Ændringer i situationsplan kræver ikke tillæg til § 16b Miljøtilladelse på Duelundvej 7, 8620 Kjellerup

Vedr. mindre ændringer af godkendt anlæg til heste på Duelundvej 7 8620 Kjellerup

Situationsplan

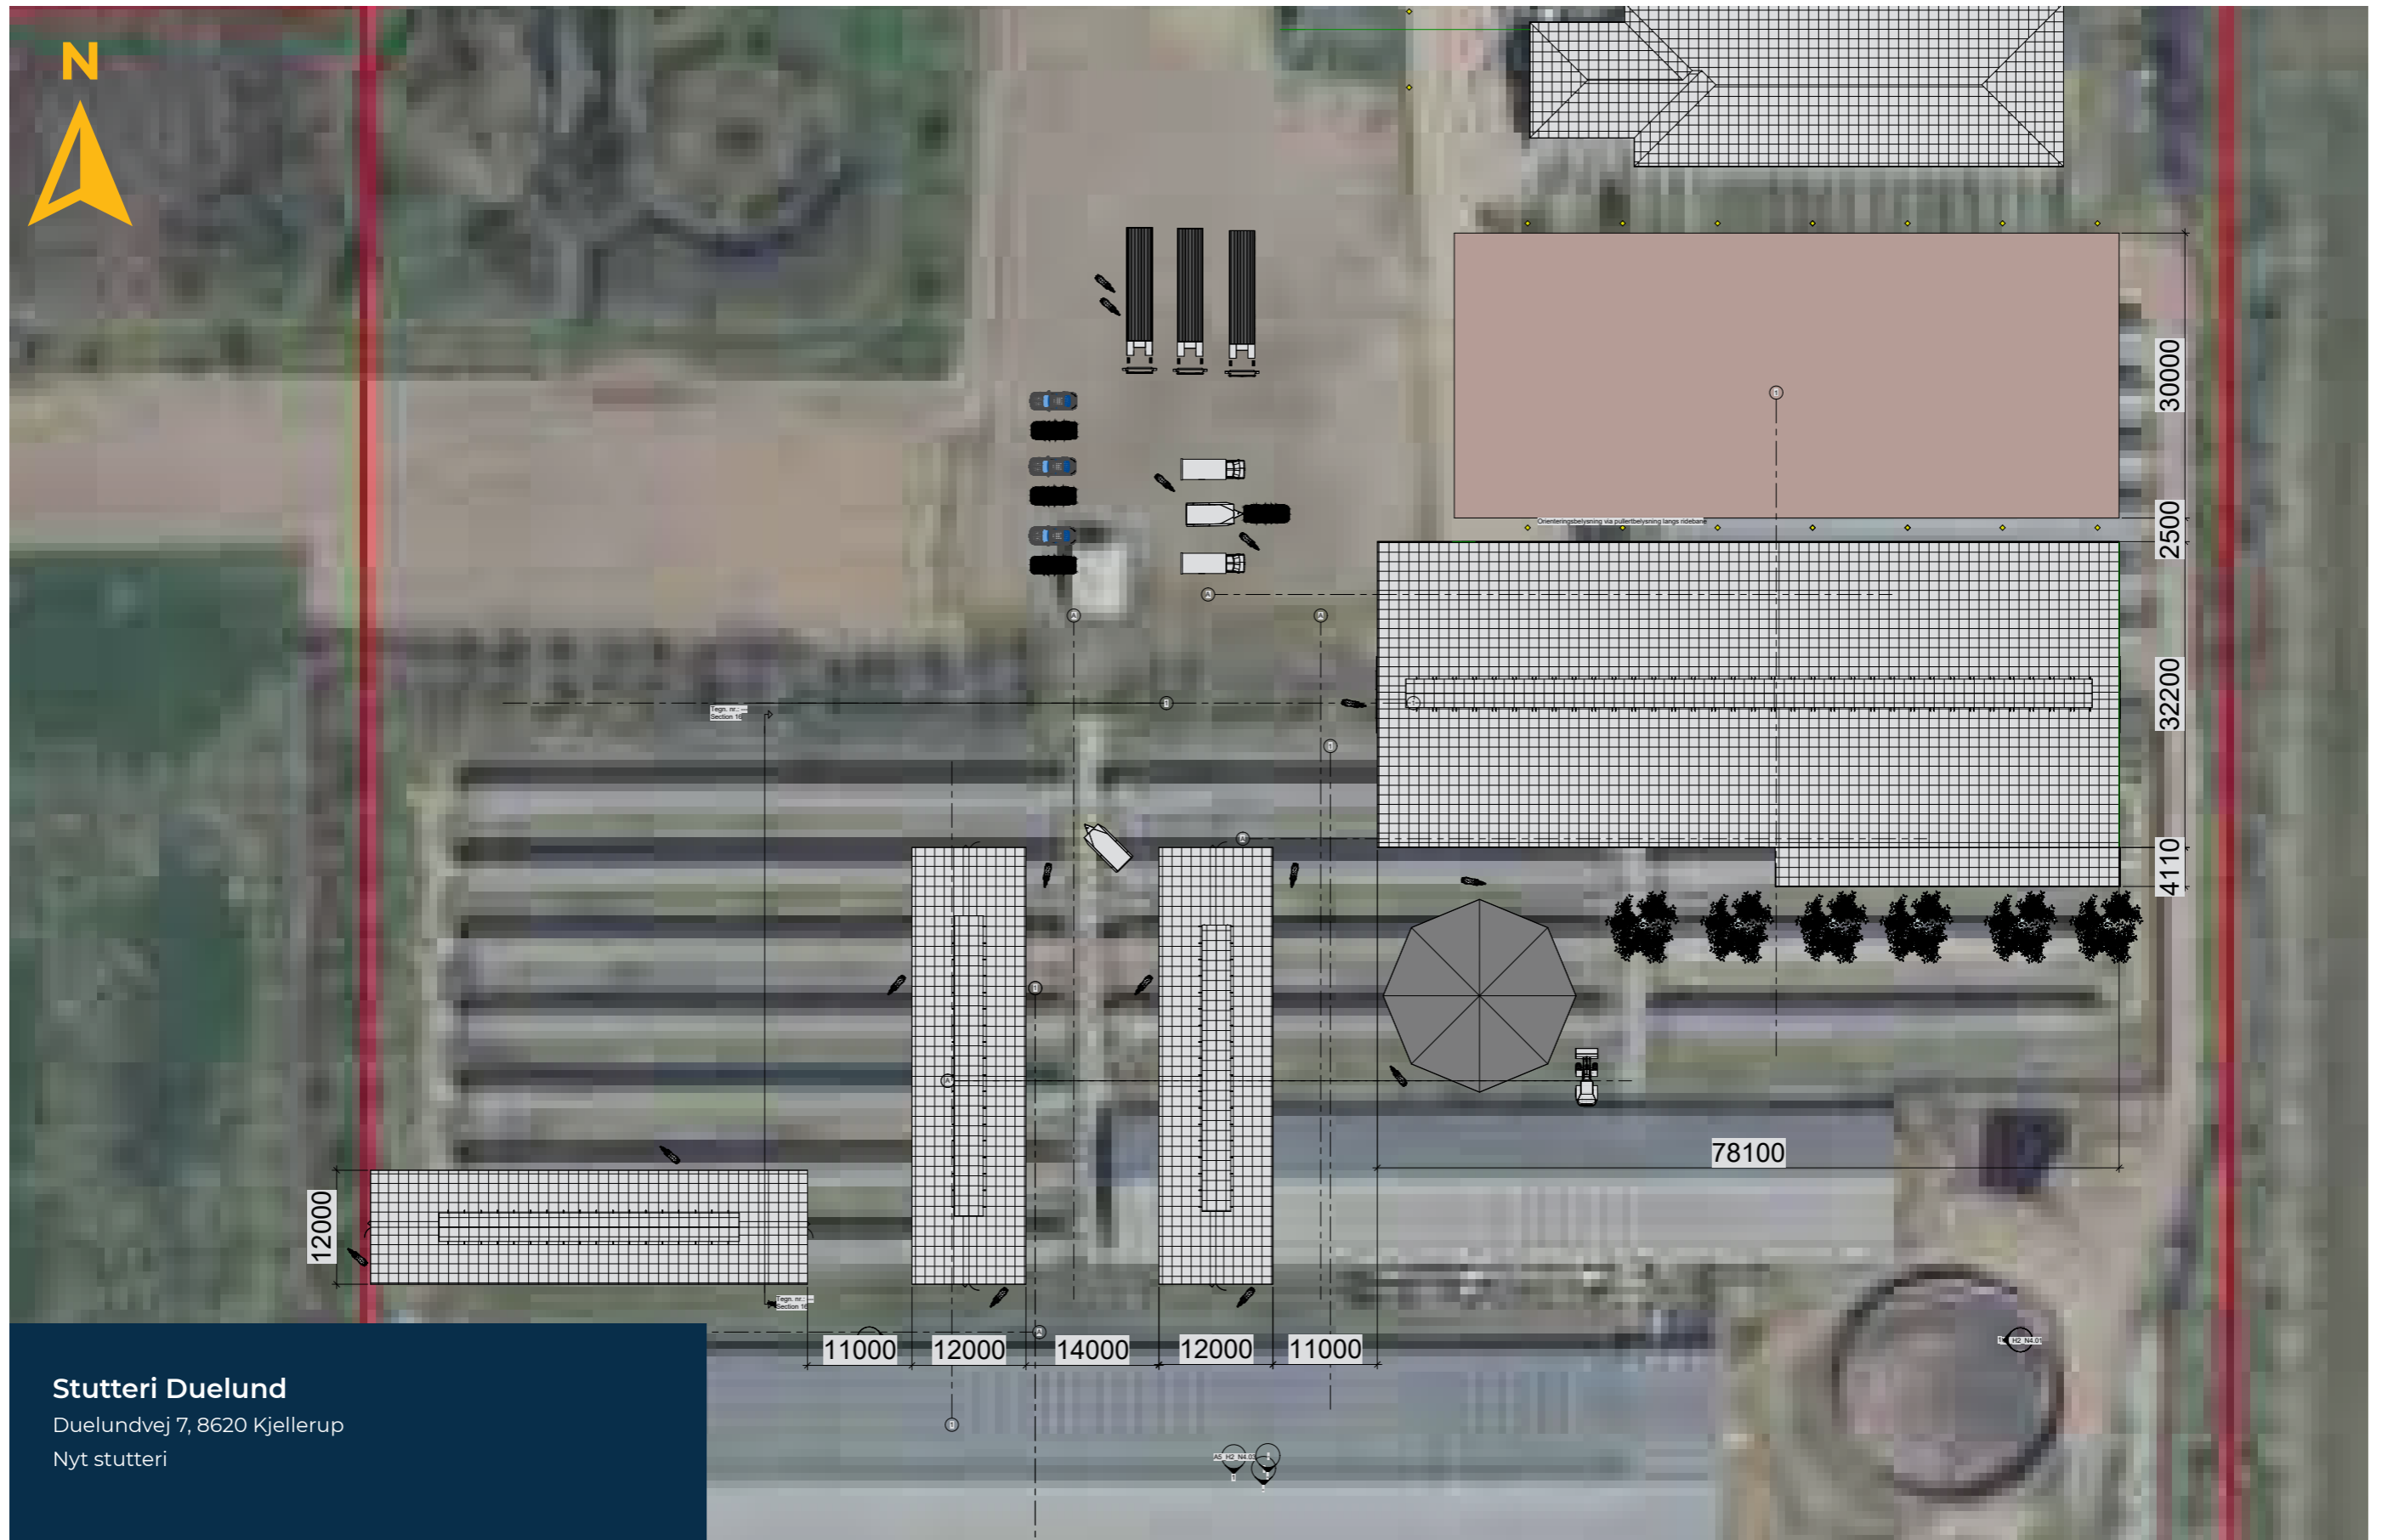
Ridehallen ønskes opført med en størrelse på 32,0 x 78,1 meter. Grunden til ændringen i bredden skyldes at der skal være plads til barriere omkring banearialet. En barriere fylder ca. 90 cm.

Ændringen i længden af hallen skyldes at der skal være mulighed for omsadling samt opbevaring af springmateriale og baneplaner i den ene ende af hallen.

Derudover ønskes der også mulighed for at etablere plads til købere af heste således de har et frit og godt udsyn over banearialet.

Hestestald 3 ønskes drejet 90 grader således den i stedet for nord/syd retning vil lægge øst/vest retning.

Stalden drejes 90 grader for at muliggøre at indrette den til løsdriftsstald til ungheste. For at stalden skal kunne fungere som løsdriftsstald skal det være muligt at åbne op til foldarealer på den sydlige langside.

Stalden indrettes med foderbord i den nordlige side af bygningen.

Produktionsarealet i bygningen vil holde sig indenfor de 245 tilladte m².

Placeringen medfører ikke yderligere terrænændringer og det vurderes af bygningsmassen stadig fremstår samlet.

Placeringen af walker er ændret fra syd for hestestald 2 til hjørnet mellem hestestald 5 og ridehal. Denne ændring er valgt ud fra, at det vil give et bedre samlet indtryk af ejendommen som helhed. Den tilladte placering vurderes at være markant på ejendommen hvor den ønskede placering vil falde mere naturligt samt den vil blive skjult af bygningerne.

Silkeborg Kommune vurderer, at de beskrevne ændringer ikke ændrer de planmæssige forhold væsentligt og at ændringerne derfor kan indeholdes i den givne miljøtilladelse med dertilhørende vilkår. Ligeledes vurderer kommunen at ændringerne ikke påvirker det omkringliggende miljø samt naboer negativt. Tværtimod vil nogle af anlæggene være mindre synlige for de omkringboende med de ønskede ændringer.

Silkeborg Kommune meddeler afgørelse om at en mindre udvidelse af ridehallen, en 90 graders drejning af den ene stald og en ny placering af skridtmaskinen (walker) er af underordnet betydning og dermed ikke kræver godkendelse i henhold til § 16b stk. 2 i husdyrbrugloven nr. 520 af 1. maj 2019.
